ZARZĄD DRÓG MIEJSKICH I KOMUNIKACJI PUBLICZNEJ W BYDGOSZCZY

Treść zapytań do treści specyfikacji istotnych warunków zamówienia (SIWZ) wraz z wyjaśnieniami i ZMIANA Nr 2 treści SIWZ, zgodnie z art. 38 ust. 1 i 1a, 2, 4 i 6 oraz art. 12a ustawy z dnia 29 stycznia 2004 r. Prawo zamówień publicznych (Dz. U. z 2019 r., poz. 1843) – dalej UPZP, zamieszczone na stronie internetowej w miejscu udostępnienia SIWZ,

Dotyczy: postępowania o udzielenie zamówienia publicznego prowadzonego w trybie przetargu nieograniczonego pn. **Rewitalizacja płyty rynku w Starym Fordonie w Bydgoszczy w systemie zaprojektuj i wybuduj. Nr sprawy 037/2019.**

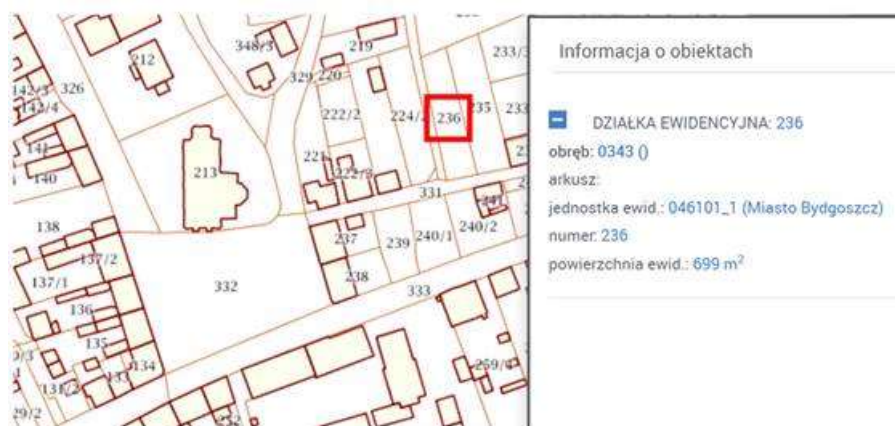
Zgodnie z wyjaśnieniami Zamawiającego z dn. 11.10.2019 r., „Wykonawca ma usunąć miejsca parkingowe w obszarze realizowanego zadania. W związku z powyższym należy przewidzieć wykonanie tymczasowego parkingu z materiałów pozyskanych z rozbiórki placu rynku. Parking ten należy zlokalizować na terenie przy ul. Ordynackiej (działka nr 236, obręb 343) – zgodnie z miejscowym planem zagospodarowania przestrzennego osiedla Stary Fordon w Bydgoszczy. Dla realizacji niniejszego parkingu należy uzyskać wszelkie wymagane prawem pozwolenia i opracować niezbędną dokumentację projektową. Parking należy wykonać i oddać w użytkowanie najpóźniej w ciągu 1 m-ca od momentu rozpoczęcia robót budowlanych. Po stronie Wykonawcy będzie również wycinka drzew i krzewów zlokalizowanych na w/w działce. Zadanie nie obejmuje rozbiórki tymczasowego parkingu”. Wykonawca wnosi o:

- a. Wyjaśnienie, dlaczego wskazanej działki nie ma pośród wymienionych w Programie Funkcjonalno-Użytkowym „Nieruchomości, na których będzie realizowana inwestycja”?

- b. Przedstawienie podstawowych danych wyjściowych do projektowania tego parkingu, w zakresie nie mniejszym niż Zamawiający przedstawił w PF-U.
- c. Przedstawienie opisu podstawowego zakresu robót do wykonania w sposób umożliwiający dokonanie kalkulacji kosztów.
- d. Jakże konkretnie materiały z rozbiórki mają być wykorzystane przy budowie tego parkingu.
- e. Przedstawienie informacji o strukturze własnościowej tej działki – czy Wykonawca będzie zobowiązany do uzyskania jakichkolwiek zgód na użytkowanie tego terenu? Jeżeli będzie się to wiązało z kosztami, to kto będzie ponosił te koszty?
- f. Potwierdzenie, że cena oferty ma obejmować ten zakres robót.

a. W związku z realizacją tymczasowego parkingu przy ul. Ordynackiej Zamawiający dopisuje do wykazu nieruchomości następujące działki: nr 236 i nr 330 w obrębie 343.

b.c.d. Zamawiający wskazuje, że Wykonawca ma wykonać w ramach zadania parking tymczasowy na 15 miejsc parkingowych. Miejsca należy wykonać w układzie prostokątnym do ul. Ordynackiej. Zjazd na miejsca parkingowe będzie odbywał się bezpośrednio z ul. Ordynackiej. Orientacyjna powierzchnia parkingu wyniesie 200m². W ramach zadania należy wykonać profilowanie terenu w nawiązaniu do wysokości ul. Ordynackiej, wycinkę drzew i krzewów wraz z usunięciem karpiny, wykorytowanie do głębokości 24cm (wraz z zagęszczeniem) i ułożenie nawierzchni parkingu o grubości 24 cm (w dwóch warstwach wraz z zagęszczeniem). Do konstrukcji nawierzchni parkingu należy wykorzystać materiały pozyskane z płyty rynku (za wyjątkiem materiałów kamiennych) np. kostka betonowa – frakcje 0/31,5 – kruszywo zaklinowane. Dla zaprojektowanej nawierzchni należy uzyskać wskaźnik nośności E2 o wartości nie mniejszej niż 50MPa.

e. Zamawiający informuje, że właścicielem działek jest Miasto Bydgoszcz. Zamawiający dostarczy Wykonawcy prawo do dysponowania nieruchomością.

f. Zamawiający potwierdza, że cena oferty ma zawierać również budowę tymczasowego parkingu przy ul. Ordynackiej.
